N/REF. JPI/4651476/L03

OBJET DLE du Bassin de Saint Laurent Blangy

Vous trouverez ci-joint les compléments à vos remarques formulées par courrier du 21 Juillet 2017 tel que repris en pièce jointe.

Coupe technique

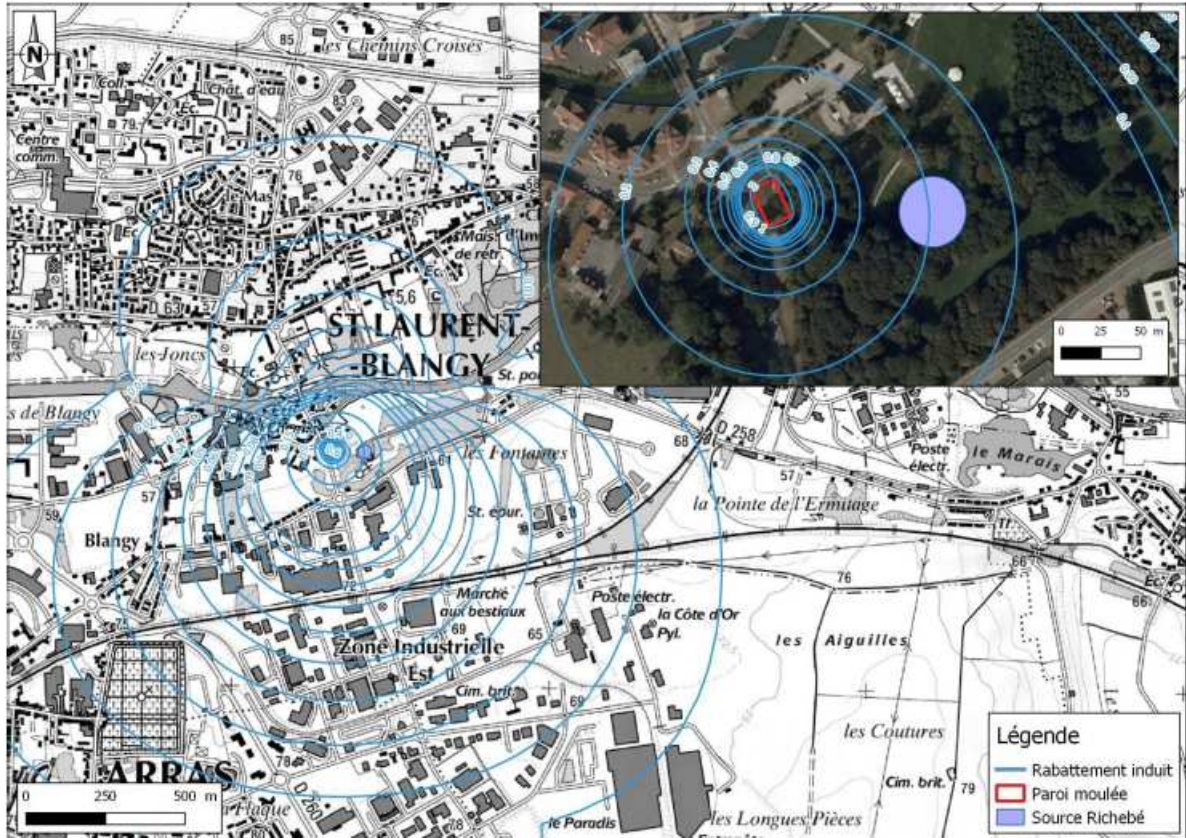
1/ Page 2 – Contexte réglementaire – sur la rubrique 1.1.1.0 :

L'étude géotechnique G2 AVP réalisée montre la présence de la nappe alluviale à faible profondeur. Ainsi, il est prévu de réaliser les fouilles des ouvrages avec des écrans étanches (type rideau de palplanches et parois moulées) de manière à réduire considérablement les venues d'eau avant tout terrassement.

Les seuls forages qui seront réalisés en phase travaux sont ceux relatifs au rabattement de nappe par pointes filtrantes autour des ouvrages annexes (local électrique, local désodorisation, chambre à vanne et collecteurs).

Ces pointes filtrantes seront descendues à 6 m sous le TN, dans la couche des alluvions limoneux. Une coupe des ouvrages est donnée ci-après.

Coupe type de rebouchage des cannes

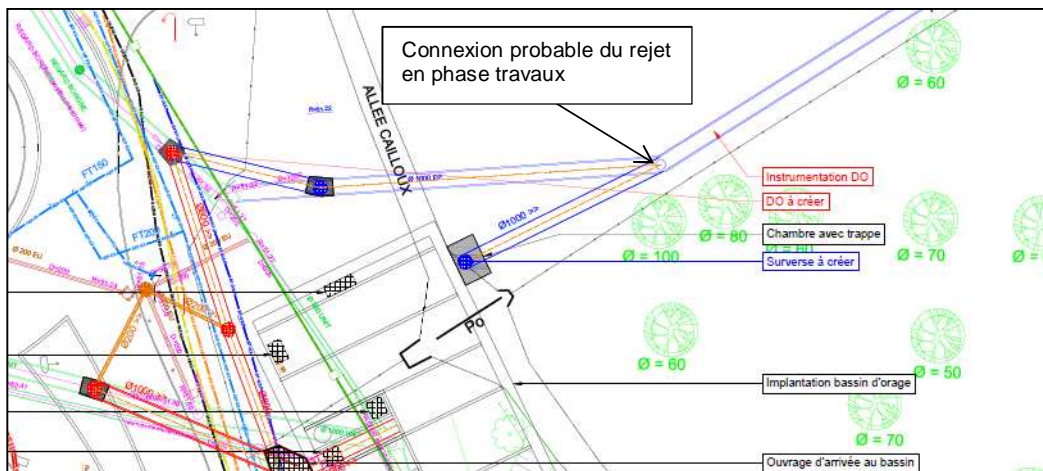
4/ Page 15 – sur le rebouchage des forages :

S'agissant des travaux de comblement, dans le cas d'un dispositif par pointes filtrantes, les cannes de rabattement, d'une profondeur de 6 m, seront rebouchées avec des billes d'argile gonflante (mikolite) après retrait des tubes en PEHD.

La coupe type de rebouchage est la suivante :
